Pakeitimo nurodymas Nr. 6 pagal Rangos sutartį Nr. 21-S1-1886 „Administracinės paskirties pastato Sietyno g. 24, Vilniuje, nauja statyba“

2023-12-29

Rangovas: UAB „Infes“
Inžinierius: UAB „Statybų inžinerinės paslaugos“
Užsakovas: VĮ „Turto bankas“

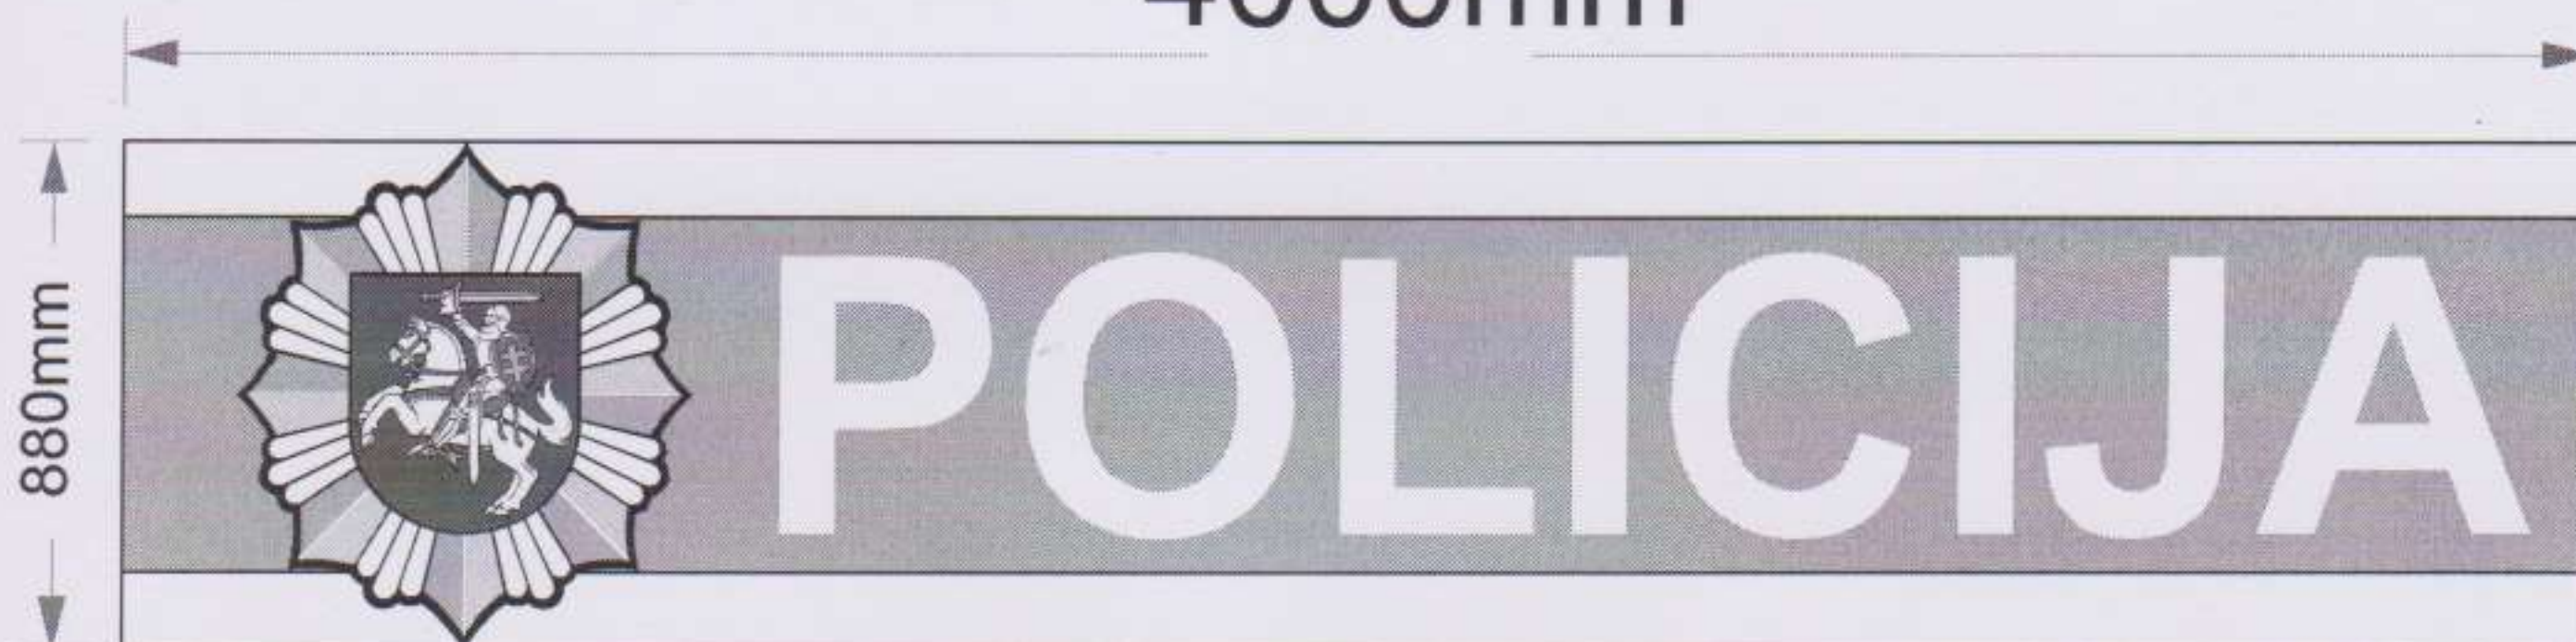
Informuojame, kad 2023 m. liepos mėn. 10 d. projekto valdymo sistemoje Dalux (1551) galutinio vartotojo atstovo buvo pateiktas reikalavimas įrengiant lauko tūrines iškabas vadovautis Lietuvos policijos generalinio komisaro įsakymu dėl policijos ženklo vizualinio stiliaus vadovo patvirtinimo. Pagal pateiktą reikalavimą lauko tūrinė iškaba privalo būti pagaminta iš vientiso 822 x 4000 mm tūrinio elemento.

Patikslintoje užduotyje nurodyto gaminio svoris siekia 200 kg. Patikrinus fasado apdailos tvirtinimo technologinius sprendinius buvo nustatyta, kad dėl padidėjusio reklaminės iškabos svorio ir padidėjusių geometrinių parametrų patikslintos vėjo apkrovos bus viršyti fasado tvirtinimo sistemos ribiniai būviai, todėl privalo būti suprojektuota atskira laikanti konstrukcija kuri perimtu lauko tūrinės iškabos apkrovą.

Tiek iškabos kasetė, tiek tūrinės raidės gaminamos iš aliuminio

Iškaba bus sustiprinta vidiniu aliuminio metalo rėmu

Iškaba į fasadą bus tvirtinama su profiliiais, kurie bus susukami į tarpus tarp kvarco plokščių
